Oggetto : Affare n. 76 - Porto di Ancona - Opere di ammodernamento e potenziamento in attuazione del PRP - Parziale demolizione del molo Nord. Richiesta di adeguamento tecnico - funzionale.

Adunanza del 17.02.2015

N. del Protocollo 76/2014

OGGETTO: Porto di Ancona – Opere di ammodernamento e potenziamento in attuazione del PRP. Parziale demolizione del molo nord. Richiesta di adeguamento tecnico funzionale

Figura 1: Adeguamento tecnico funzionale proposte

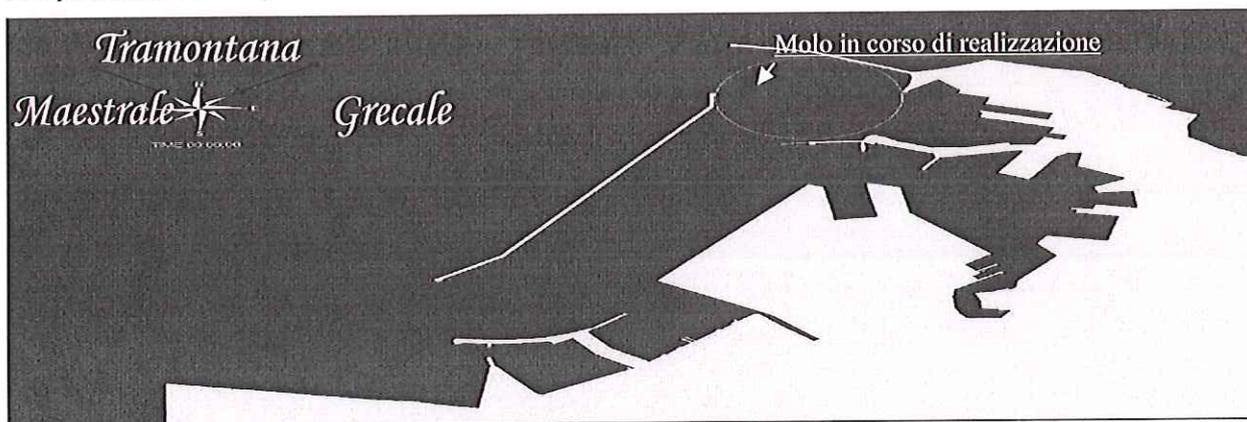
Orbene, nel caso all'esame, la Sezione è dell'avviso che la proposta di adeguamento tecnico-funzionale all'esame colga lo spirito del sopra riportato criterio direttore.

La sopravvenuta necessità di "ricalibrare" l'assetto planimetrico mediante resecazione di un tratto del Molo Nord (con contestuale approfondimento localizzato dei fondali di piano a - 14 m dal l.m.m.) risponde agli obiettivi ampiamente descritti nelle premesse che precedono.

Figura 4: Inviluppo di tutte le manovre eseguite con nave traghetti nella configurazione di Molo Nord demolito di 100 m

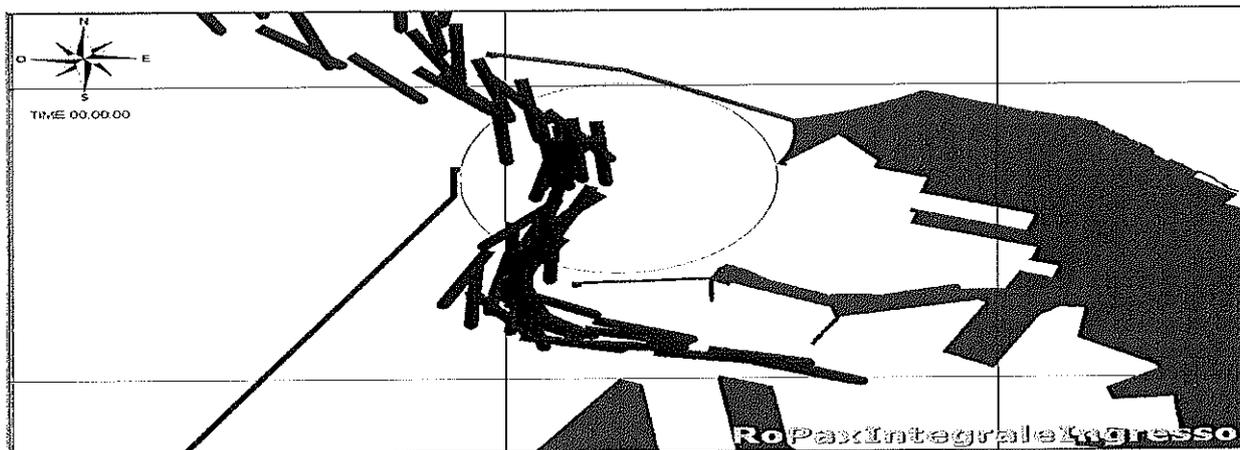
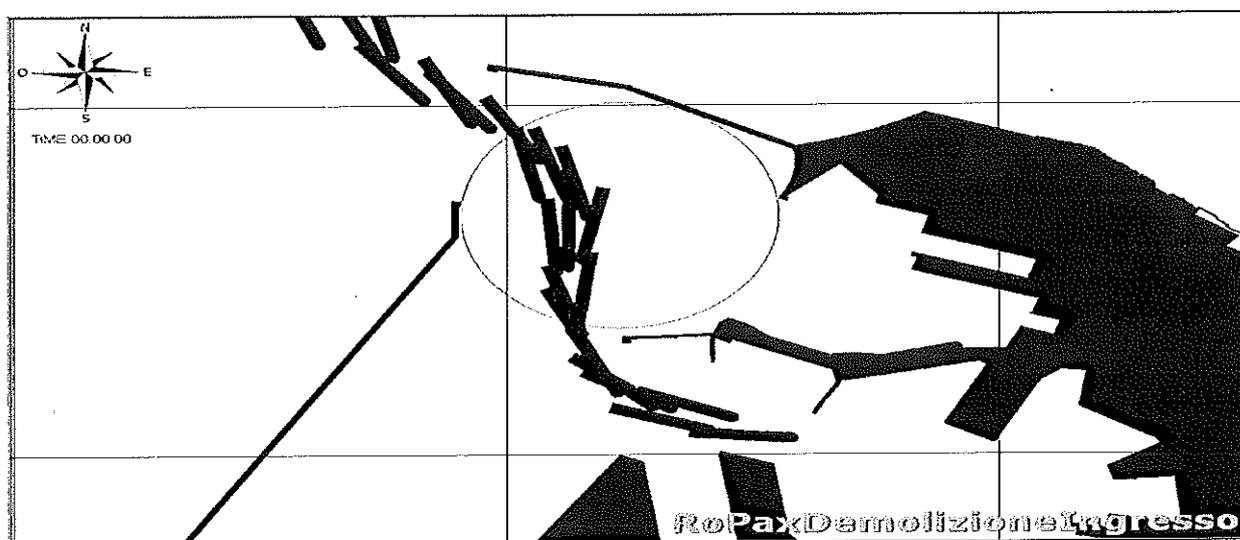
"Premesso che tutte le manovre simulate sono di fatto riuscite, sia nella configurazione del molo nord integrale, corrispondente a quella attuale, sia in quella del molo nord demolito di 100 m, ciò che differenzia notevolmente le manovre eseguite nelle due ipotesi è il grado di sicurezza con cui queste sono state svolte.

Come meglio evidenziato nella dettagliata analisi presentata, la manovra della nave nel caso di molo nord attuale risulta più impegnativa (traiettoria a zig-zag molto accentuata, con repentine accostate in spazi ristretti), essendo necessario utilizzare maggiormente macchine, timoni ed

eventuali rimorchiatori; nel caso invece di molo nord demolito di 100 m., la manovra è più fluida e l'utilizzo delle macchine e timone è meno esasperato (traiettoria a zig-zag sinuosa e senza spigoli). In conclusione si possono condividere le osservazioni formulate nel documento redatto dal Cetena, che definisce PREFERIBILE la manovra in ingresso/uscita dal porto nell'ipotesi di riduzione del molo nord di 100 m."

Riguardo la fase di gestione dell'infrastruttura portuale nella nuova configurazione planimetrica, si raccomanda che l'Autorità Marittima, con apposita ordinanza, provveda alla disciplina della sicurezza della navigazione in fase di manovra di accesso al porto, individuando condizioni limite (anemologiche, meteomarine e correntometriche) per l'operatività, anche alla luce delle risultanze delle prove effettuate con il simulatore di manovra "real time" per specifiche "navi di progetto".
